# Construction d'un nouveau tronçon de la route 138 dans le secteur de Rivière-Pentecôte dans la municipalité de Port-Cartier sur la Côte-Nord

## Étude d'impact sur l'environnement

Réponses aux questions et commentaires

Référence MTQ : Dossier 6703-08-AC01 - Projet : 154030333  
Mars 2011

Titre: **PLAN D'ENSEMBLE (PRELIMINAIRE)**

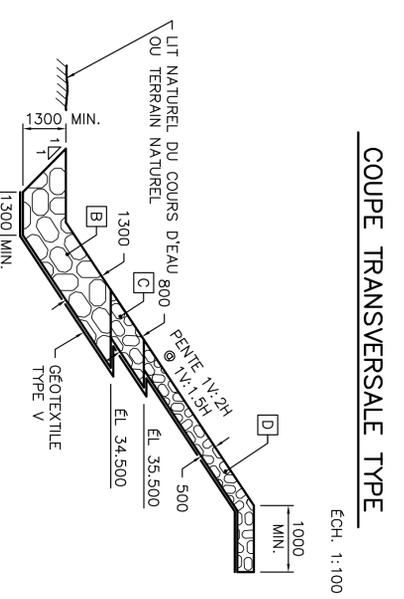
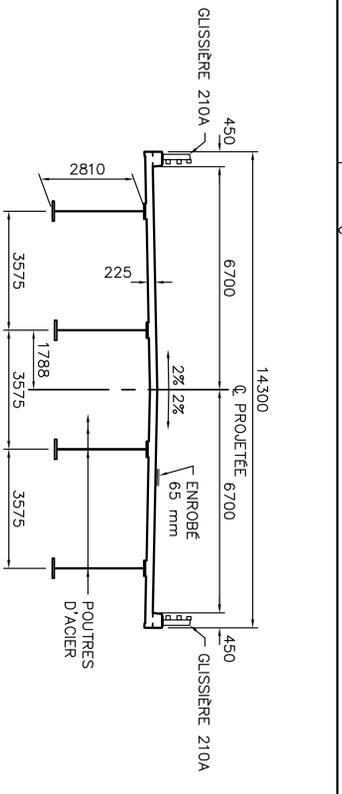
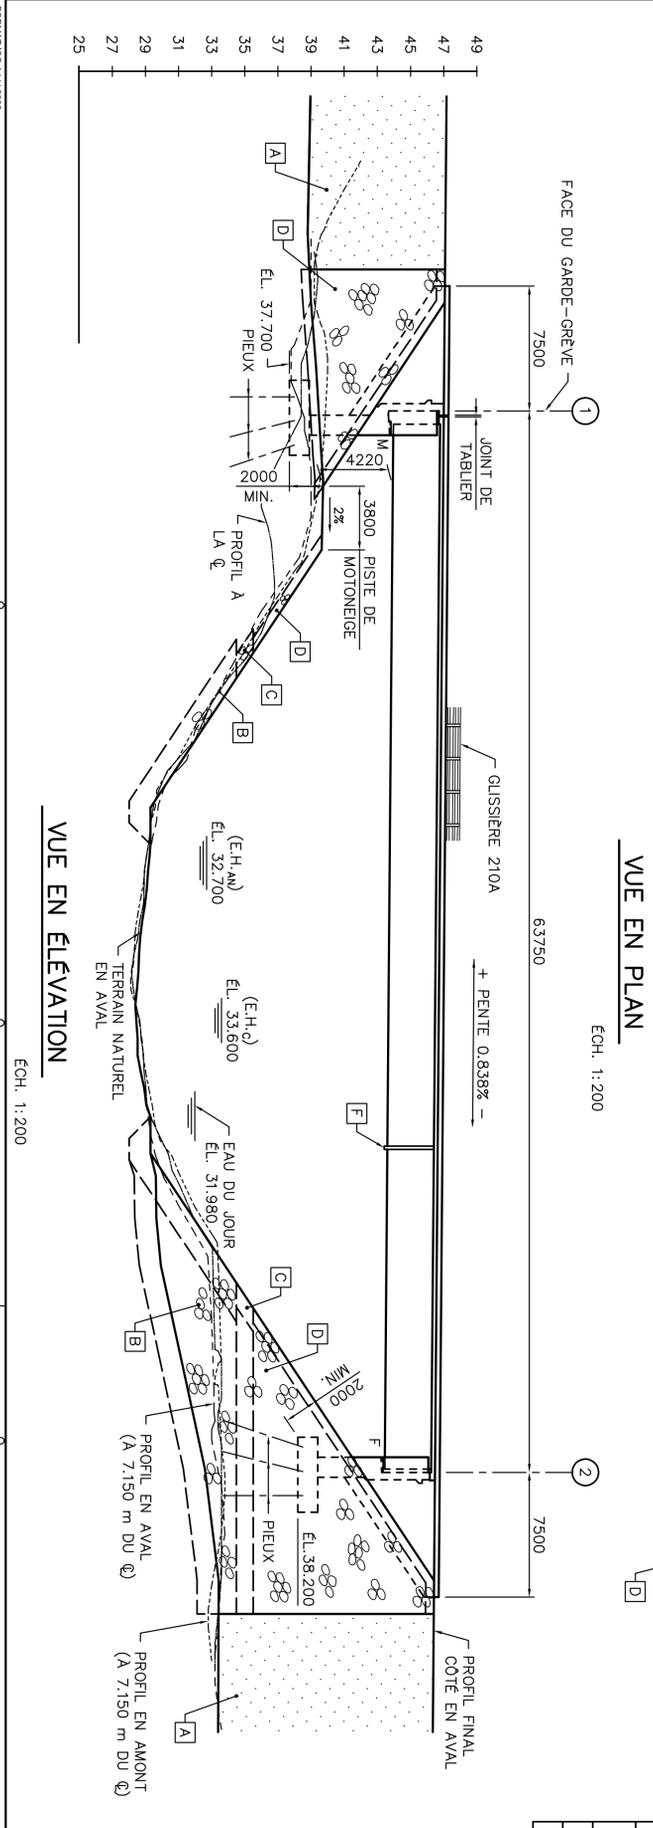
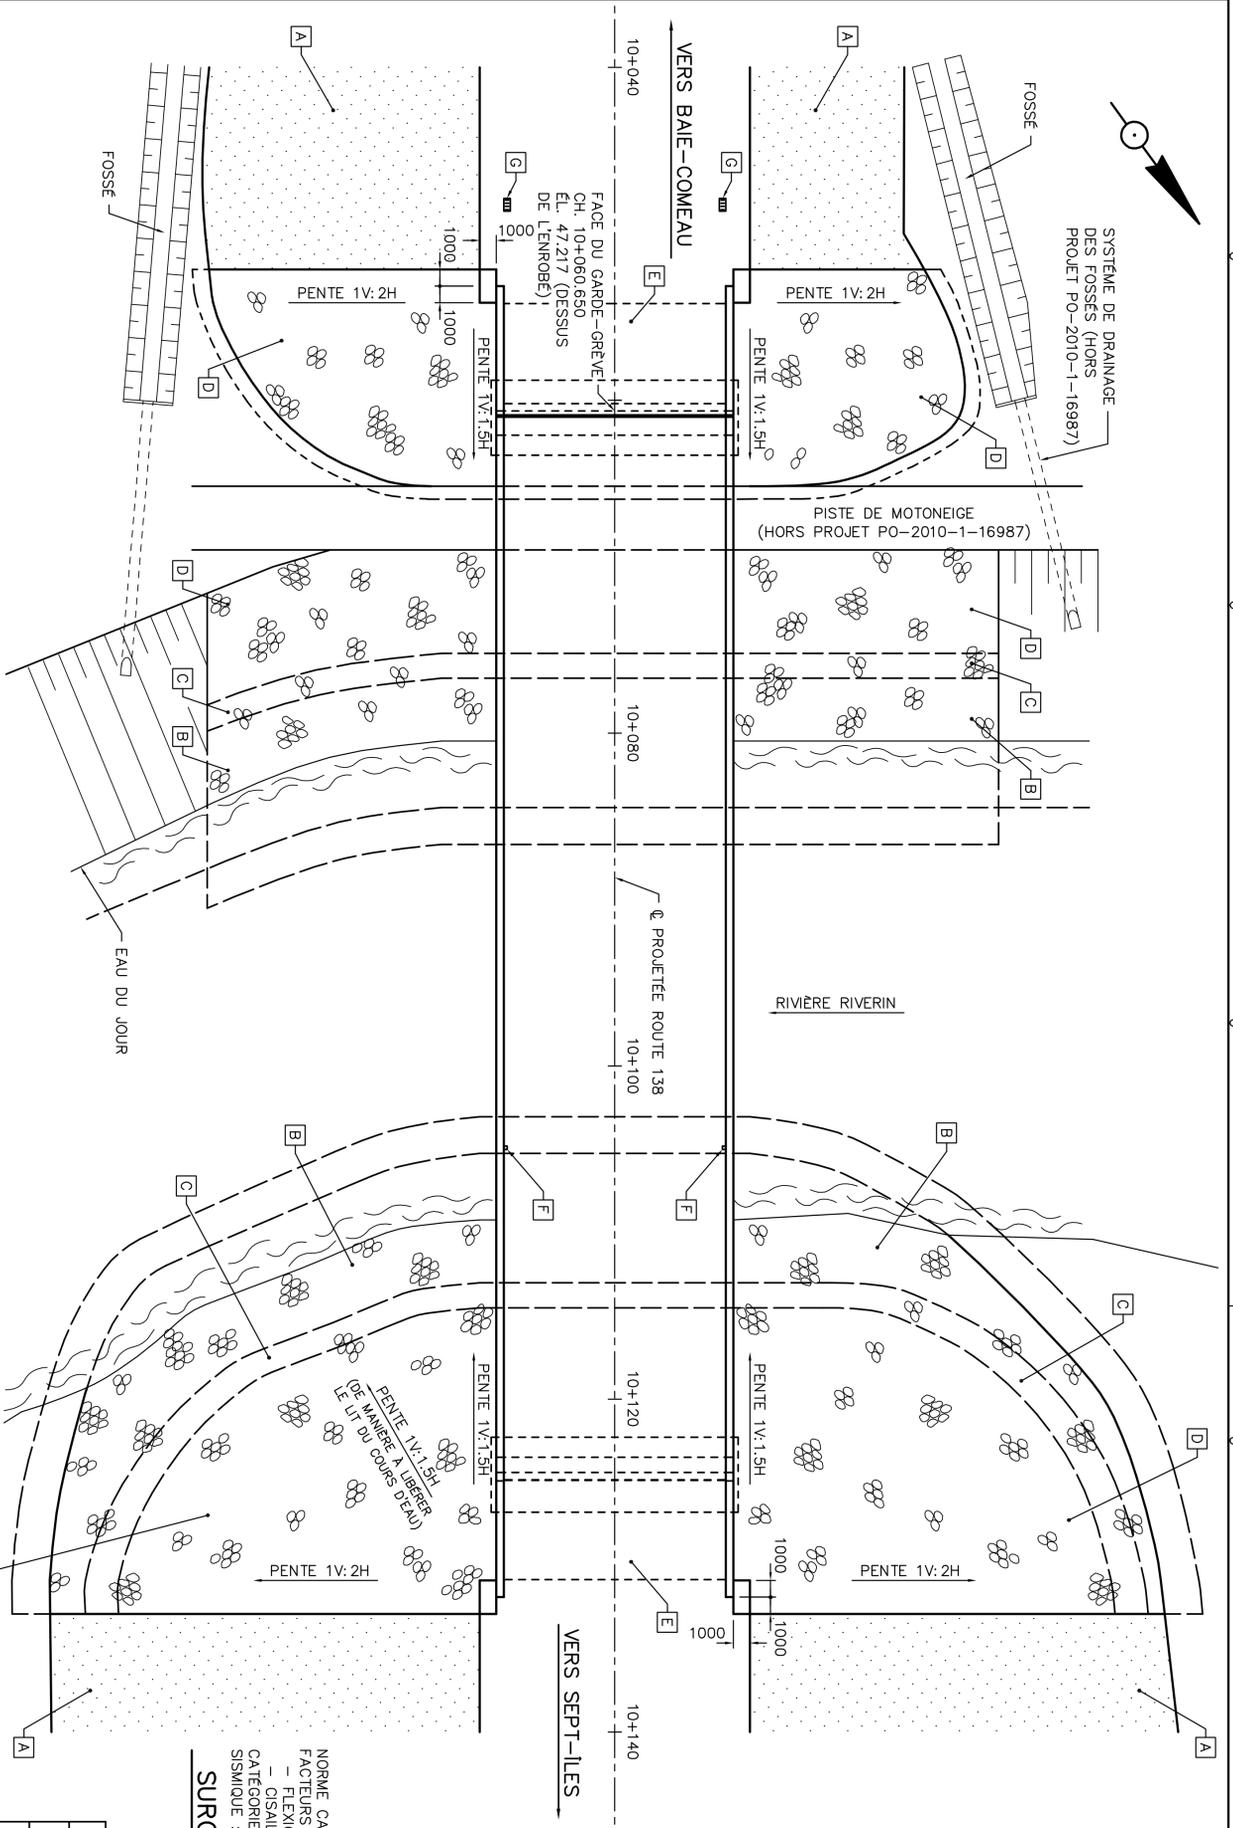
**Q2** *Fournir les plans (même préliminaires) du pont à construire en présentant notamment la localisation des culées, des enrochements de protection et des batardeaux, ainsi que leur dimension à l'intérieur de l'habitat du poisson (délimité à l'aide de la ligne naturelle des hautes eaux). Inscire aux plans les différents niveaux de crue d'utilité (ex. : récurrence 2 ans, 25 ans, 100 ans).*

Le plan concept du pont est présenté à l'annexe D. Ce plan illustre les enrochements que l'on prévoit mettre en place pour prévenir tout problème d'érosion afin, d'une part, de limiter les impacts liés à la sédimentation dans le cours d'eau et, d'autre part, de protéger la structure. Ces enrochements sont calculés en fonction des résultats de l'étude hydraulique réalisée pour la traversée (dont les principaux résultats figurent sur le plan), le tout selon les normes de conception en vigueur au Ministère. Cette conception sera raffinée à l'étape des plans et devis.

RÉPONSE : Le plan d'ensemble disponible à ce jour est présenté en à l'annexe D. Ce plan contient également les informations demandées quant aux différents niveaux de crues.
